Reactie op winningsplan Q16 Charlie Noord (ONE)

Ons kenmerk: AS18/07979-18/0012386

Datum: 6 juni 2018

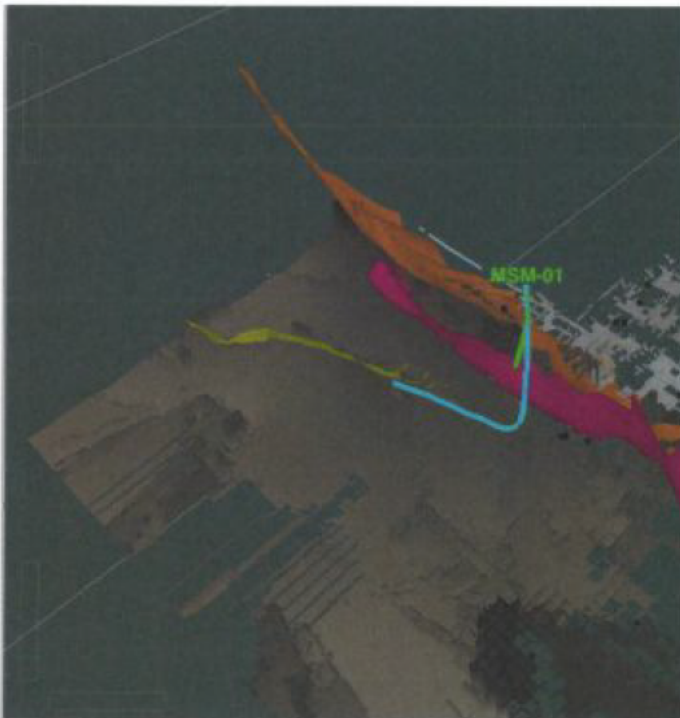
Volgens Oranje Nassau Energie is dit mogelijk omdat Q16 Charlie-Noord in nabijheid van het bestaande veld Q16 Maas ligt en het geologisch gezien hiermee nauw verwant is. Naar ons idee is de geologische structuur rondom Q16 noord complex. De oplijning van de breuken is niet eenduidig, het reservoir is sterk verbroken, er is een grote breuk aanwezig tussen Q16 Noord en gasaccumulatie Q16-Maas. Het is dus op dit moment niet duidelijk welke breukblokken zullen bijdragen aan productie door put MSM-01 en ook de mate van gasvulling is niet eenduidig. Zie winningsplan Figuur 7, Figuur 8 en Figuur 17 en Hoofdstuk 5.3, bijlage Deltares Hoofdstuk 3.2.2 en onze eigen quick scan interpretatie (Fig. 2 hieronder).

reservoir?). Met informatie uit deze exploratieboring kunnen de risico's van bodembewegingen ten gevolge van winning naar onze mening beter worden ingeschat. Omdat de exploratie/productieboring parallel en dichtbij de belangrijke WestNetherlandsBasin breuk loopt zijn ook bewegingsrisico's geassocieerd met het boren in een breukzone beter inzichtelijk na de exploratieboring. Op basis hiervan adviseert gemeente Rotterdam om het winningsplan te actualiseren direct na de evaluatie van de exploratieboring voorafgaande aan het productiestadium. (zie ook opmerking over MER hieronder)

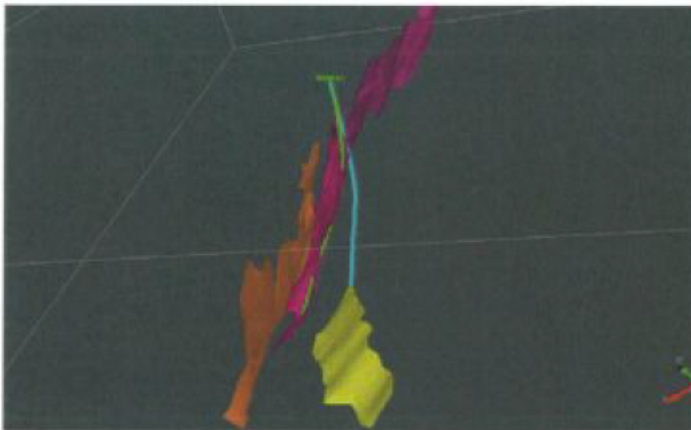
Tijdens deze quick-look evaluatie van 3D seismiek en putten in het gebied rondom Q16-Charlie Noord bleek de complexiteit van de geologische structuur: het oplijnen van de grote NW-SE breuken kan op meerdere varianten dus hun positie is niet zeker, de breukdichtheid in deze richting is hoog en het boortraject van de MSM-01 put (exacte positie ons niet bekend) is ruwweg parallel en zeer dichtbij een belangrijke grote breuk (de rode breuk uit onderstaande figuren) en doorsnijdt mogelijk deze breuk onder een flauwe hoek. Bovendien is een van deze

Bodemtrillingen ten gevolge van het boren in/parallel aan/door breukzones: Gemeente Rotterdam constateert dat het seismische risico met betrekking tot het boren van de voorgestelde exploratie/productieput in/parallel aan/schuindoor een belangrijke breuk (de West Netherlands Basin breuk) niet is beschreven. Omdat deze breuk binnen de gemeentegrens van Rotterdam onder de Maasvlakte is gepositioneerd en bij eventuele trilling een rol kan spelen in de veroorzaking van schade zouden wij u willen vragen deze informatie met ons te delen.

Gemeente Rotterdam heeft behoefte aan toelichting op de seismische risico's geassocieerd met boren parallel/schuin door grote breuken zoals voorgesteld in MSM-01

Fig 4: De rode breuk uit voorgaande figuren komt tot een diepte van 600 meter, verticaal onder de begrenzing van de Maasvlakte. (De maaiveld kaart is op deze diepte van 600 meter geprojecteerd).

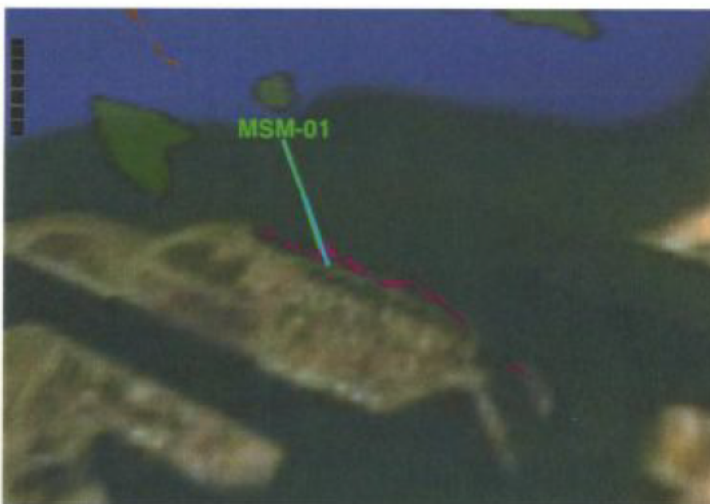
breuken langs het reservoir is een breuk met expressie op geringe diepte (600meter), met aanwijzingen voor DHI ("shallow gas") op die diepte. Deze breuk bevindt zich precies onder de noordelijke scheidslijn tussen land en water op de Maasvlakte. Een dergelijke breukzone is een zwaktezone, bij breukbewegingen op dieper niveau kan een dergelijke zwaktezone een preferente zone worden waarlangs de diepere breukbewegingen zich verplaatsen richting bovengrond.
